經濟部「核四地質調查安全評估報告」之
原能會安全評估報告
(初稿版)

行政院原子能委員會

中華民國 105 年 5 月

圖一 北台灣地質構造圖以及東北部 CD 地質剖面圖（修改自 Teng et al., 1992）

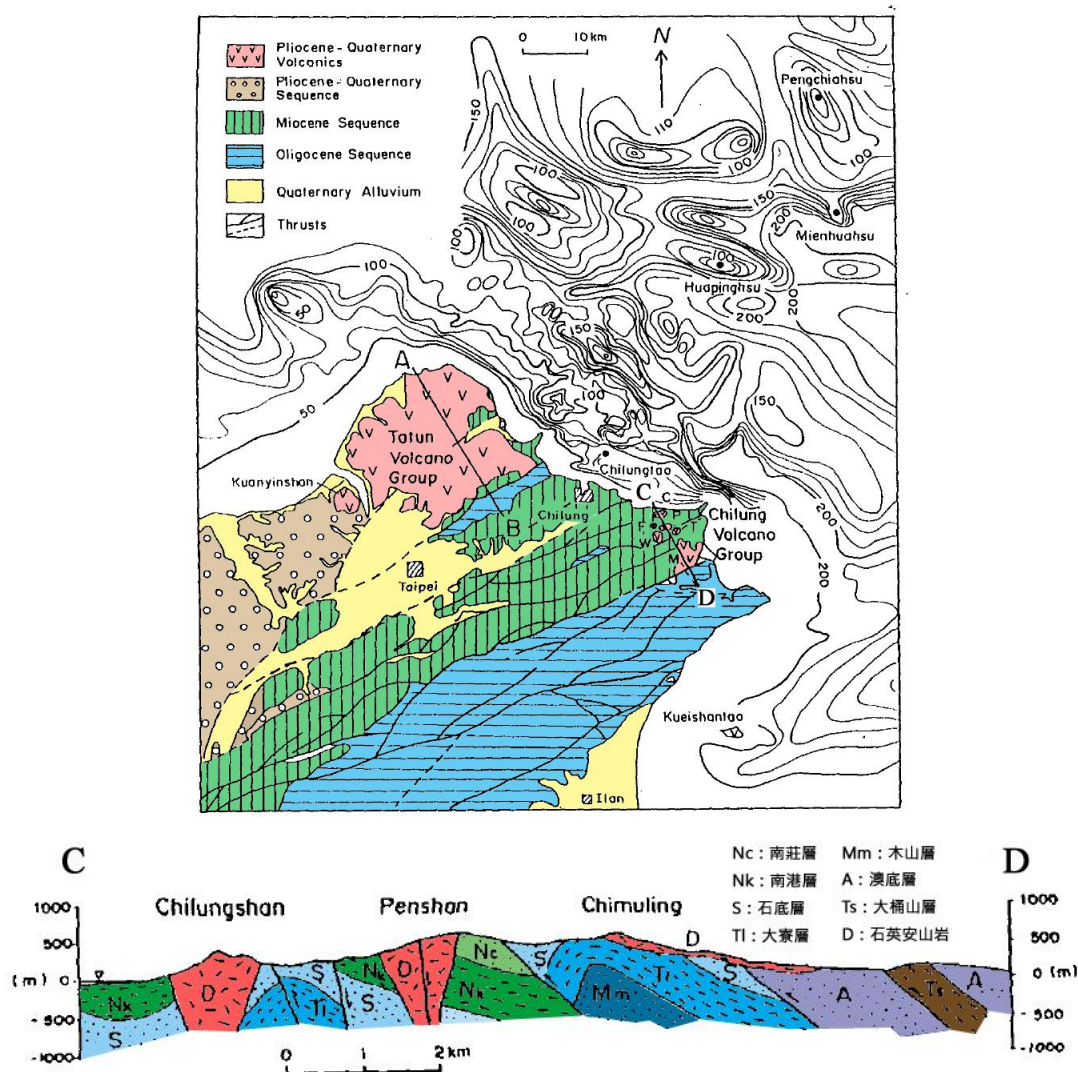
建議經濟部評估穿過基隆火山群的正斷層之活動時間和成因；另應完成調查台灣東北部線型構造(可能是正斷層)的斷層面位態，並盡量利用各種可能的方法(如野外斷層構造的量測、地震應力解、鑽井岩芯 ASR、和水破實驗等)，以獲得現今台灣北部現地應力場的大小和方位。

台電公司補充北台灣地質構造圖(如下圖一)及基隆火山群正斷層與核四廠鄰近斷層關聯性說明如下：

(1)將通過基隆火山群的正斷層與核四廠區周圍的主要斷層相比較，可發現核四廠區北面的龍洞、澳底斷層、南面的屈尺、枋腳斷層以及西面的貢寮斷層等，均屬於台灣北部地區於蓬萊造山運動時期產生之逆斷層，其型態與形成機制與基隆火山群正斷層截然不同，因此可研判，通過基隆火山群之正斷層與核四廠區周圍的主要逆斷層無直接關聯。

(2)通過核四廠一、二號機汽機廠房下方之S斷層，因呈現南北方向

且具有正斷層特徵；雖然S斷層所經過的岩層中未發現火成活動相關礦體或岩石存在，但由前述之基隆火山群正斷層的形成機制，不排除S斷層與基隆火山群正斷層之形成有某種關聯性，但仍須要進一步調查；後續將成立專案計畫，加強調查S斷層的活動年代以及未來活動的可能性評估。

圖二 核四廠區附近河階或海階階地面調查結果圖

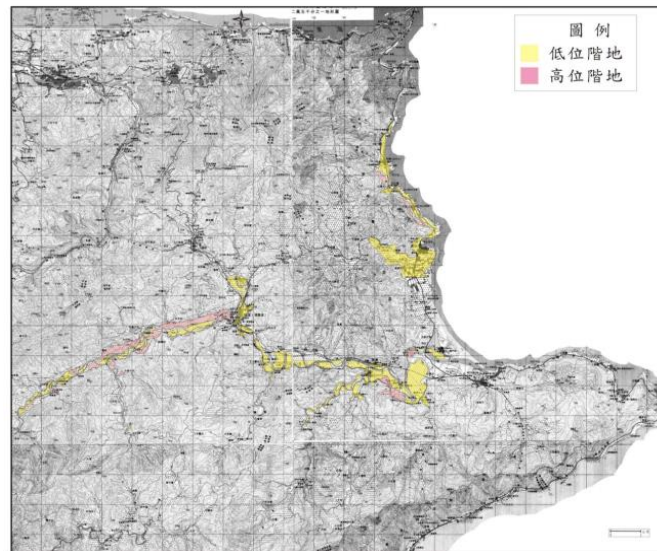
本報告未評估或從事台灣北部海階之調查工作，台灣北部地殼在過去是否有垂直運動，請說明。

「核四地質調查安全評估報告」(第 95 頁)有描述關於本區河階

或海階階地面之調查成果，其結果普遍發現殘存有兩階地面(如下圖二)，顯示第四紀晚期以來本調查區整體而言陸地是呈現上升趨勢。

而於 1994 年中國地質學會的報告中亦指出，由本區最低階(第 I 階海階)，標高約 12 公尺，碳 14 定年的年代為 8300 Cal yr.B.P. (距今)可知此地區在全新世裡的平均上升速率約在 1.1 至 2.4mm/yr 之間，由此推得核四廠址一帶位在台灣地殼活動性較低的地區。而枋腳斷層則位於第 II 階海階之下，利用其他地方(如庚子寮、景美溪流域)第 II 階河階與貢寮地區枋腳斷層上覆階地進行對比，可推論貢寮區階地發育年代大於 45,000 年，因此推得枋腳斷層至少 45,000 年來沒有活動。

圖三 北部海域火山、海底山崩及構造線調查範圍

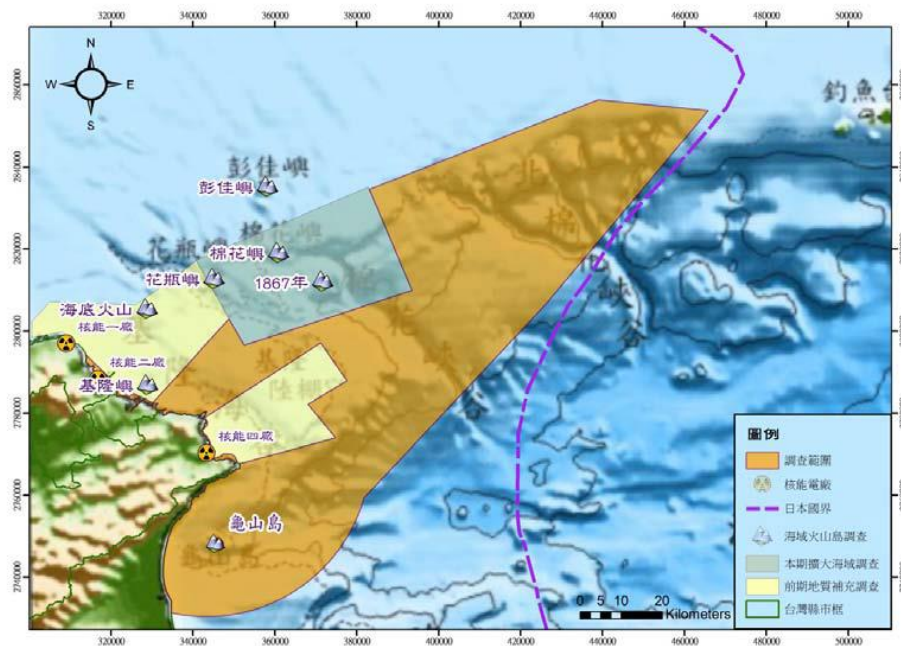
NUREG-1407(1991)即要求鄰近火山之廠址需進行火山活動評估，建議應明確定義多少公里內需評估。

(3)台電公司已根據美國NRC在福島事件後之最新建議(NTTF2.1,

Near Term TaskForce 2.1)之調查要求，於103年3月25日辦理北部核能電廠附近海陸域火山、海底山崩及古海嘯調查暨評估計畫之招標作業。火山部分主要利用各項調查成果進行火山活動之可能性分析，研擬對應情境並進行火山活動模擬，以評估各種火山活動事件之可能發生機率，目標為建立各電廠的火山危害度曲線，其結果將作為修訂及改進各核能電廠火山防範、保護及應變之依據。在該計畫中，核四廠相關陸域調查範圍包含大屯火山群與基隆火山群，北部海域則以基隆嶼、花瓶嶼、棉花嶼、彭佳嶼以及龜山島為調查對象，範圍如圖三、圖四所示：

圖九 比例尺1/50000之地質圖

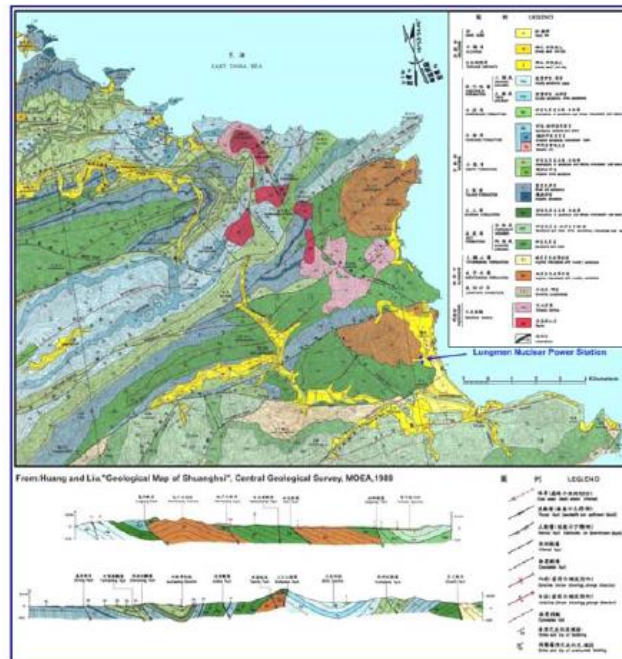
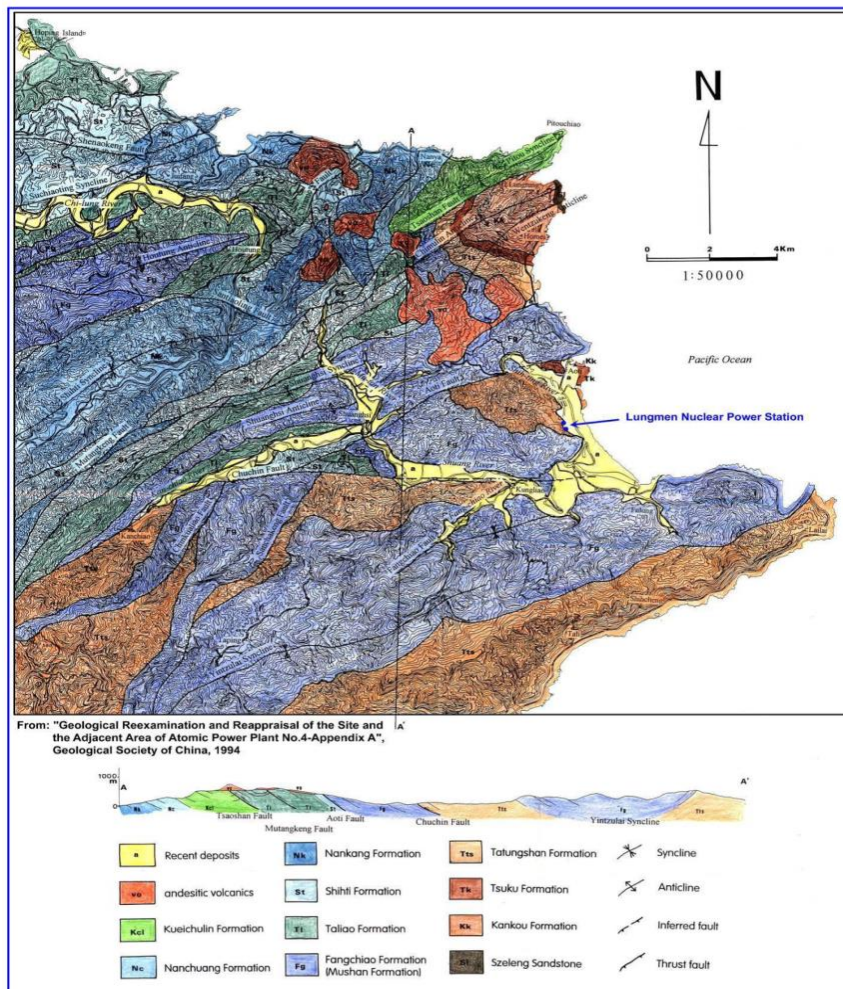
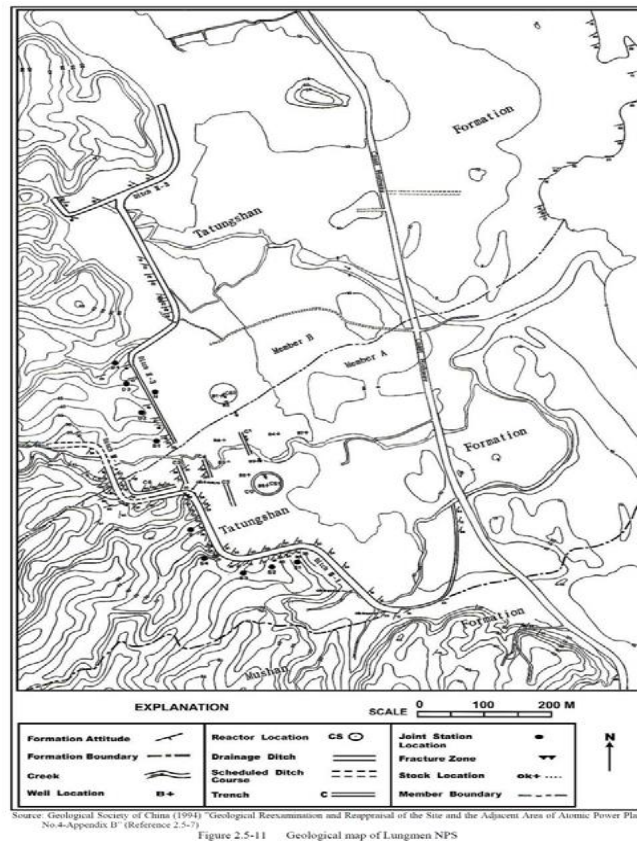
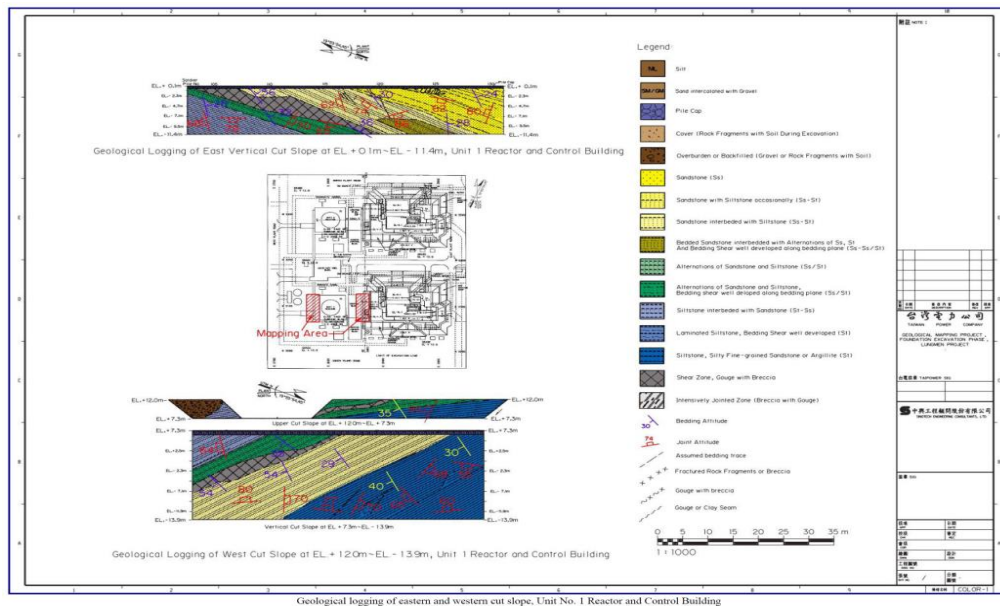
建議經濟部於「核四地質調查安全評估報告」中提供廠區(1公里內)、廠址地區(8公里以內)、廠址近鄰(40公里內)與區域地質(320公里以內) 相關地質比例尺1/500、1/5,000、1/50,000、1/50萬之地質圖，並標示採用來源。

台電公司已於核四廠FSAR(Final Safety Analysis Report) Section 2.5 中提供以下地質圖：

圖十三 核四暨台灣東北海域地質圖

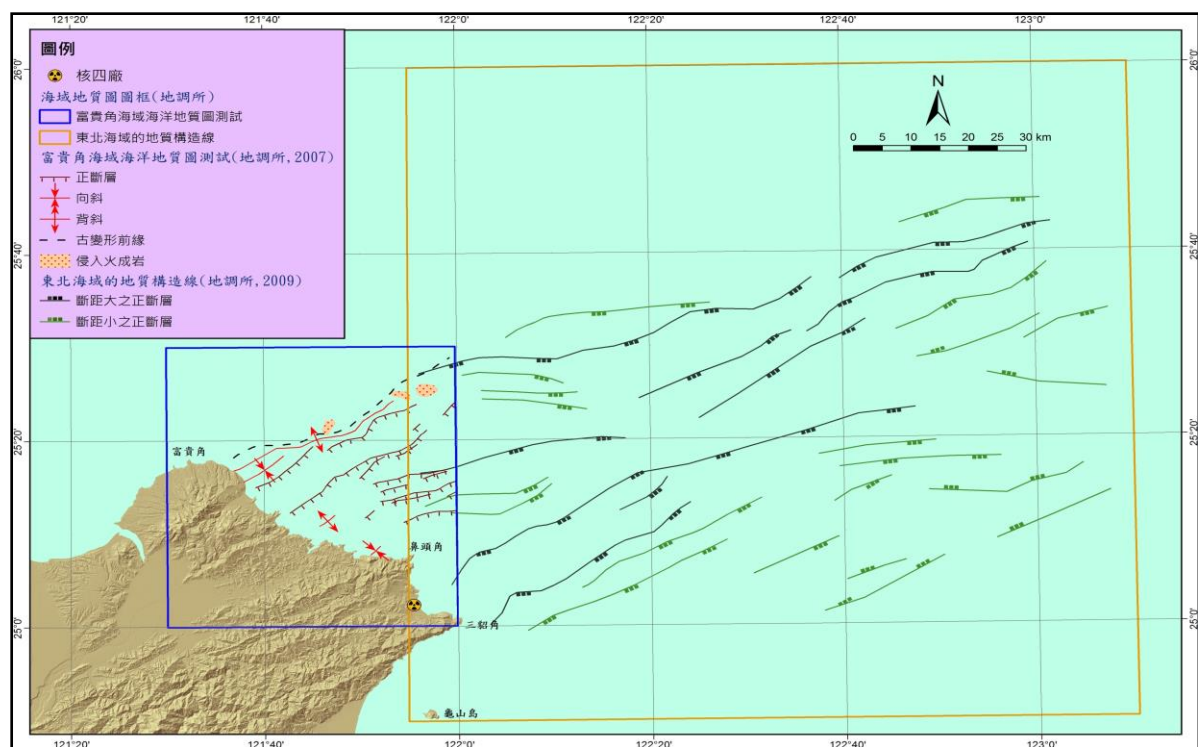
建議經濟部於「核四地質調查安全評估報告」中彙整現有海域調查資料（可參考地調所海洋地質圖）於相當比例尺的地質圖內，使電廠周圍的地質資料更為完整。

台電公司後續之地質安全評估或調查將參考既有之海域地質資料，如地調所海洋地質圖(試測版)、核四廠相關海域地質資料等，使核四廠周圍的海域地質資料更為完整。針對委員所提問之「應彙整現有海域調查資料於相當比例尺的地質圖內，使電廠周圍的地質資料更為完整」，經彙整相關圖資如下。

圖十四 核四廠址周圍5miles(8公里)範圍內之歷史地震(1900-2012)，歷史地震分佈中看不出地震活動與S斷層之關聯性

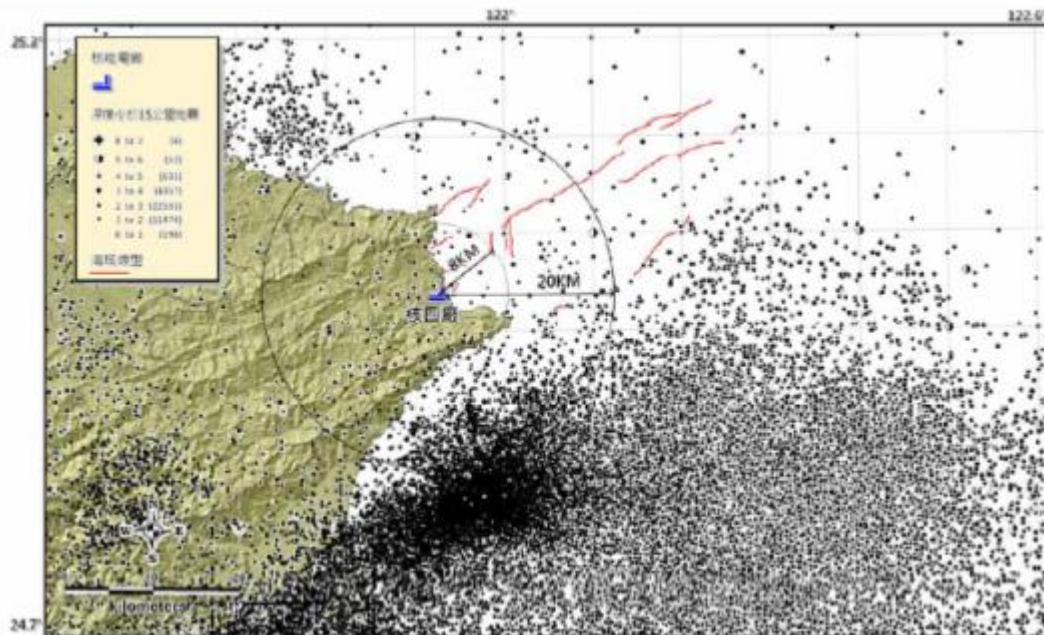
有關核四廠址S斷層的工程影響顯著性(engineering significance)應予評估，尤其此S斷層是否符合美國10CFR100 App.A內有關能動斷層與tectonic structure之關聯性，周遭5 miles範圍內之歷史地震，及其是否可能影響到既有SSE的訂定。

由核四廠址周圍5 miles (8公里)範圍內之歷史地震(1900-2012)記錄圖(如下圖十四)，深度小於35 公里之淺層地震只有2 個大於規模3，分別是規模3.7(深度22 公里)與4.6(深度25 公里)，且此兩地震距離核電廠將近8 公里遠，目前從歷史地震的分佈中看不出地震活動與S斷層之關連性。

由於核四廠目前安全停機地震(SSE)是將1908年發生在台灣東部規模7.3地震，假設到距廠址最近之地體構造區分界處(約5公里)而定出SSE=0.4g。換言之，只要在场址5公里內不發生規模大於7.3的地震，皆不致影響SSE的設計基準。由於目前尚未發現足以發生地震規模超過7.3的能動地質構造，因此目
